MEMORANDUM N° 1989-2018-FONDEPES/DIGENIPAA

ASUNTO : PAGO POR MAYORES METRADOS N° 03.
Obra: Mejoramiento de los Servicios del DPA Yacila, distrito de Paita – Paita.
Contrato: 11-2017-FONDEPES/OGA
Contratista: P.S.V. CONSTRUCTORES S.A.

INFORME ESPECIAL DE ADICIONAL POR MAYORES METRADOS N°3 CSL-170803-IEA-03	Código del proyecto: 170803
		Revisión: 1
		Páginas: 5
		Especialidad: Supervisión de Obras

Título: INFORME DE ADICIONAL POR MAYORES METRADOS N°3

CORTE 9-9

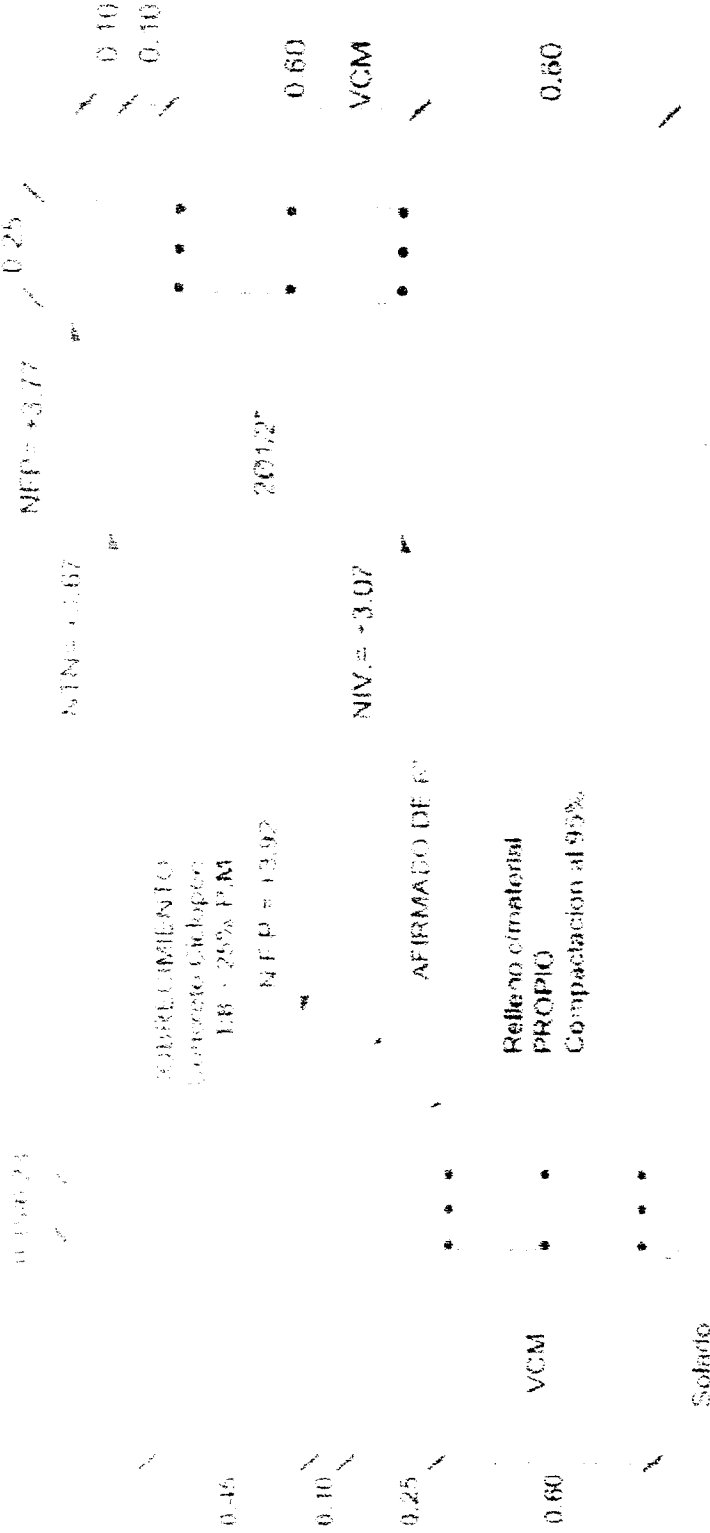
Área de Cisterna, Estación, Cuarto de bombas, grupo electrógeno y Planta de tratamiento: Los cambios de diseños que sufrieron los planos y con respecto a RFI 008, generaron que los cortes de las Vcm, los niveles de cotas cambiaran, por lo que este proceso constructivo genera que haya más excavación, acarreo y eliminación
 Detalles de cortes de los Planos as built, aprobados por supervisor

Área de Cisterna, Estación, Cuarto de bombas, grupo electrogeno y Planta de tratamiento: Los cambios de diseños que sufrieron los planos y con respecto a RFI 008, generaron que los cortes de las Vcm, los niveles de cotas cambiaran, por lo que este proceso constructivo genera que haya más excavación, acarreo y eliminación
Detalles de cortes de los Planos as built, aprobados por supervisor.

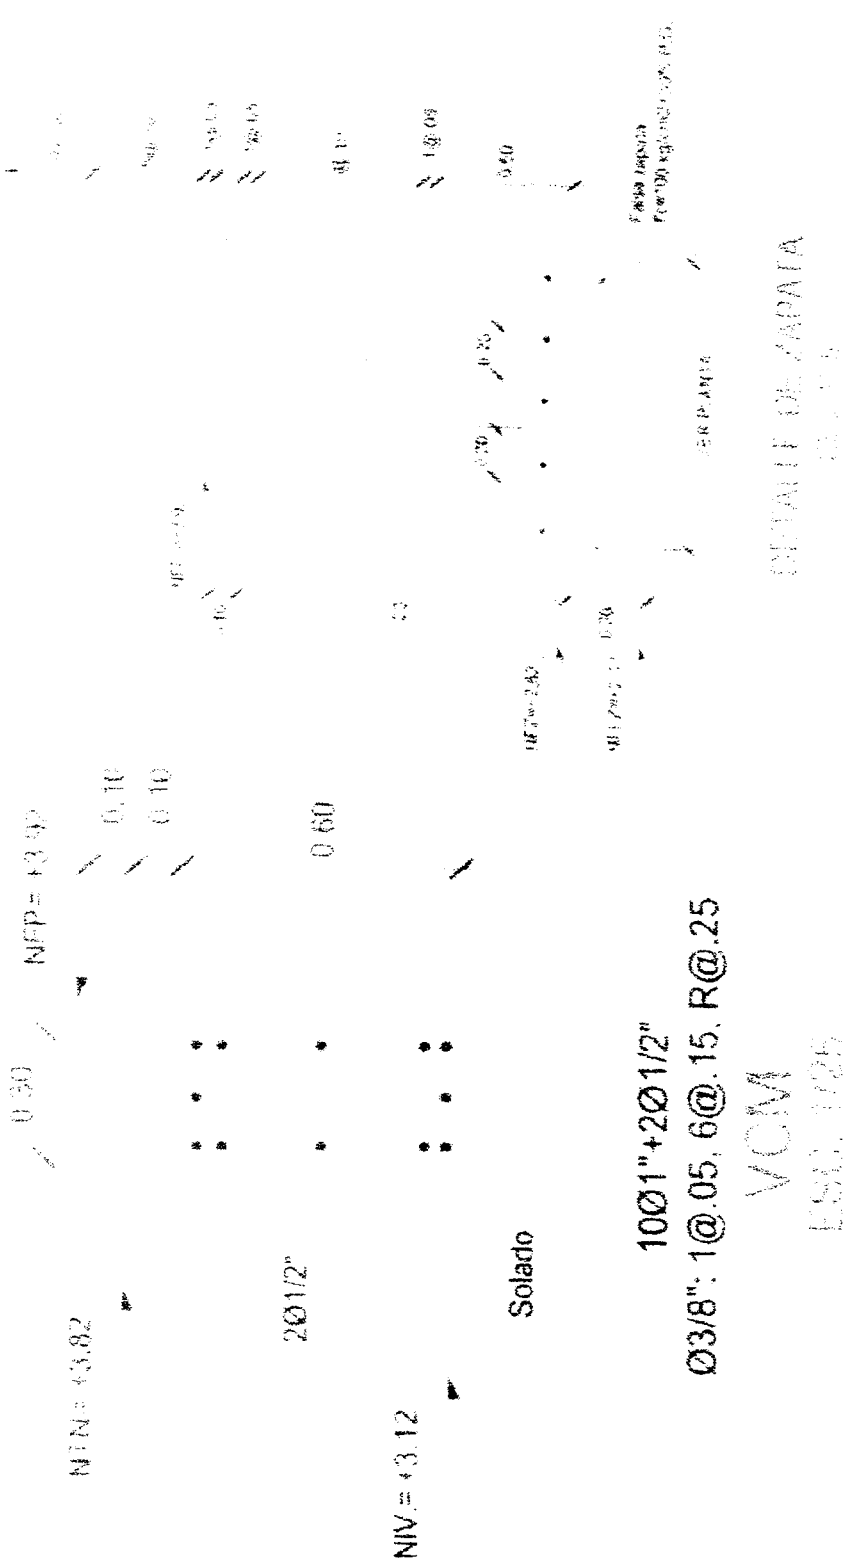
Área de Frio: Los cortes en la zona de frio con respecto a las zapatas, vigas de cimentación (Vcm), cimientos y nivel de cota
